Tillaga að breytingu á samþykktu deiliskipulagi iðnaðarsvæðis á Hellnahrauni 2. áfanga

TEIKNISTOFAN		Verkefni	
		Breiðhella 14	
KVARDI		Heiti	
		Deiliskipulag	
kvarði	1:1000	verk.nr	
dags.	25-07 2007	dags br.	23-09 07
hönnun	GG	teikn nr	
teikn	VH /GG		D1
Hringbraut 17 220 Hafnarfirði s. 555-2020. fax 555-2021 Gísli G. Gunnarsson BFI kt. 020649-2409 netf. kvardi@vortex.is / www.kvardi.is

Afstöðumynd 1:1000

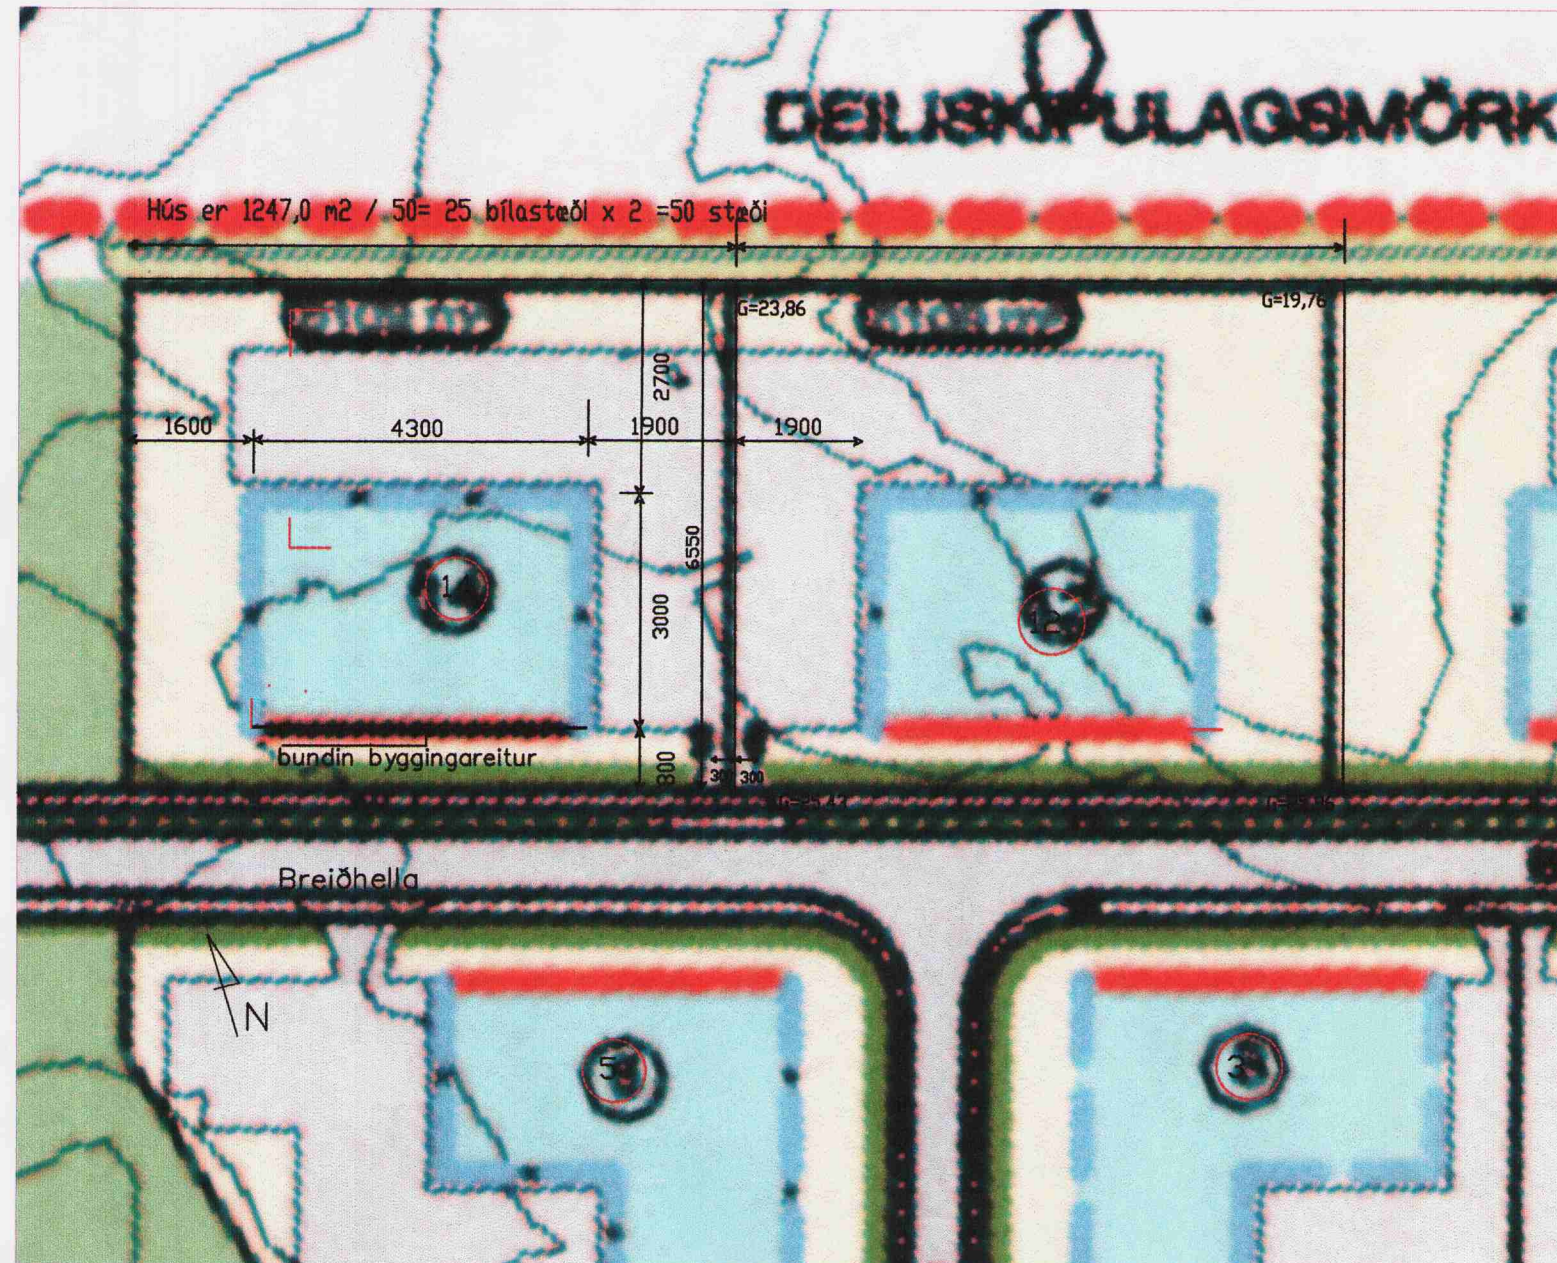
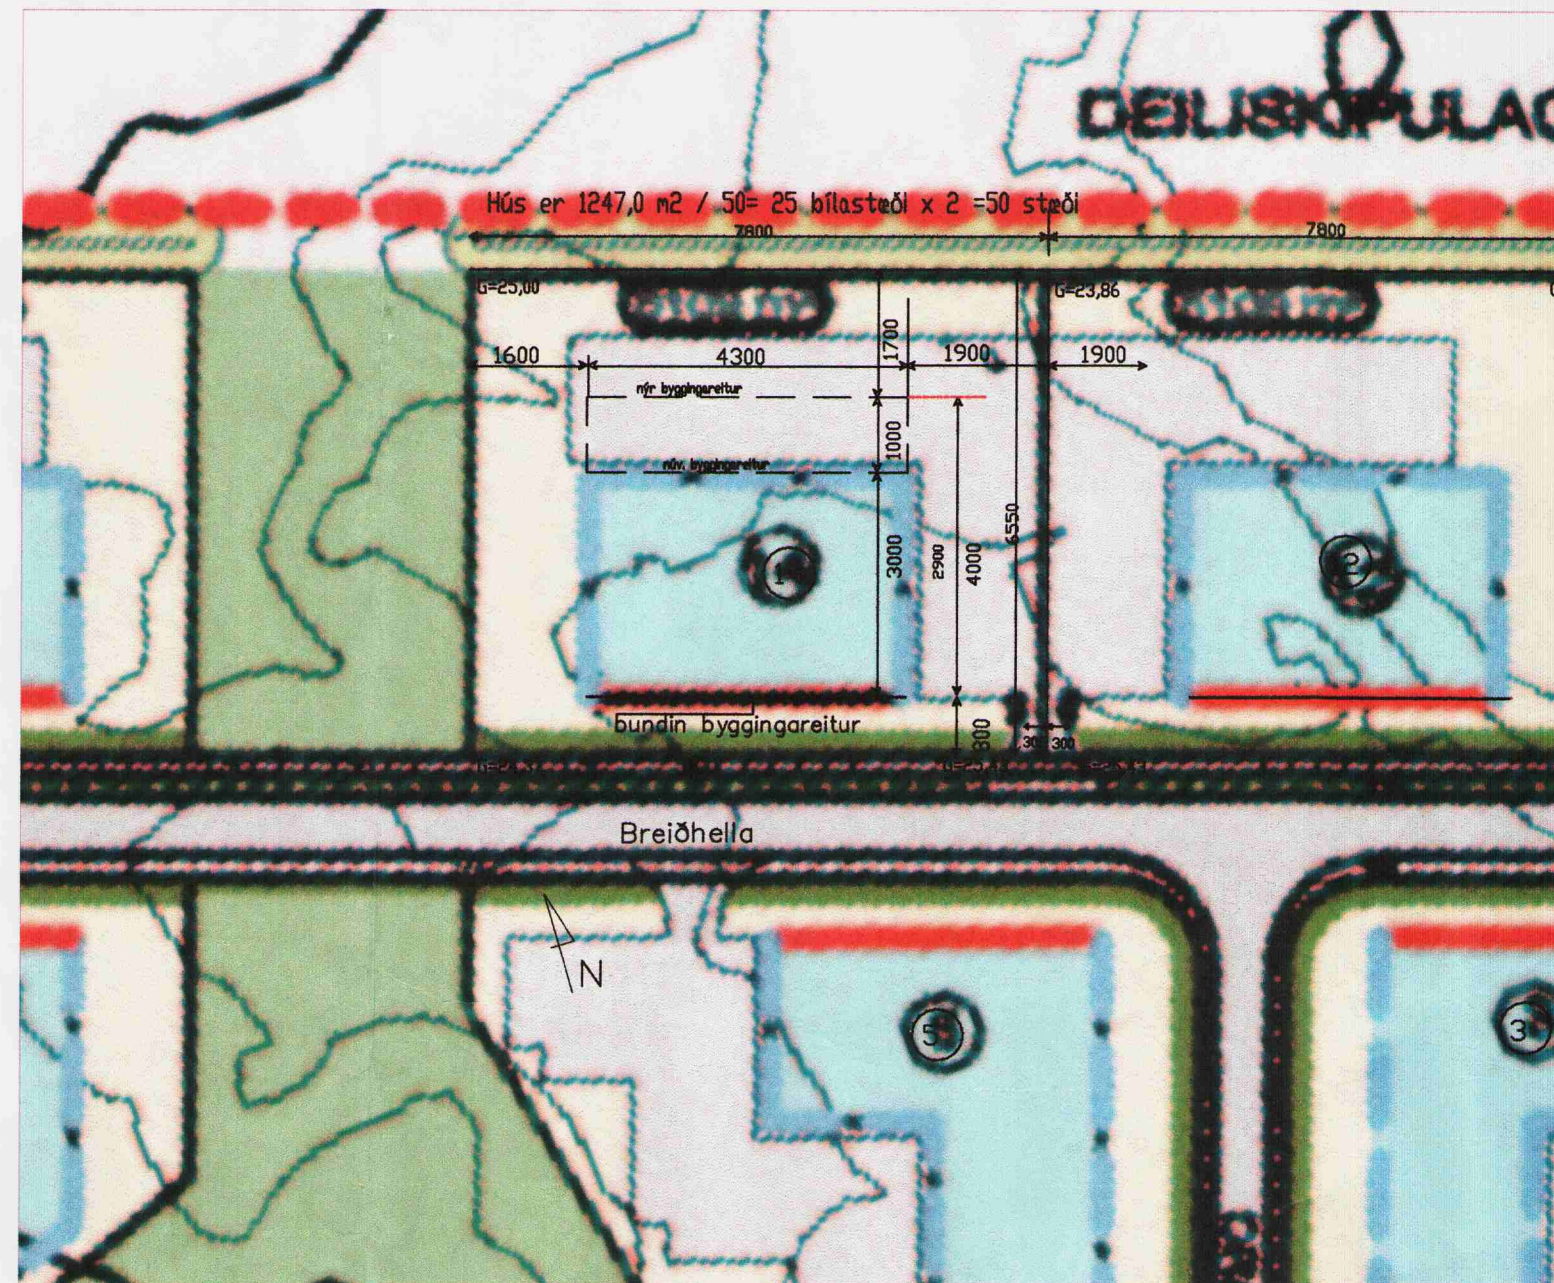
Tillaga að breytingu á deiliskipulagi á lóðum nr. 14 mhl 01 við Breiðhella í Hafnarfirði. Breyting er gerð á byggingarreit lóðarinnar þannig að unnt sé að dýpka húsin. Leyfilegt verður að hafa svalir utan byggingareits austan og vestan megin allt að 160,0 cm. Fjarlægð frá byggingareit í norðurlóðarmörk var 27,0 metrar en verður 17,0 metrar eftir breytingu. Stækkun á byggingarreit er 430,0 m². Að öðru leiti gildir greinagerð og skipulagsskilmálar fyrir Hellnahraun 2. áfanga dags. 12.06 2007.
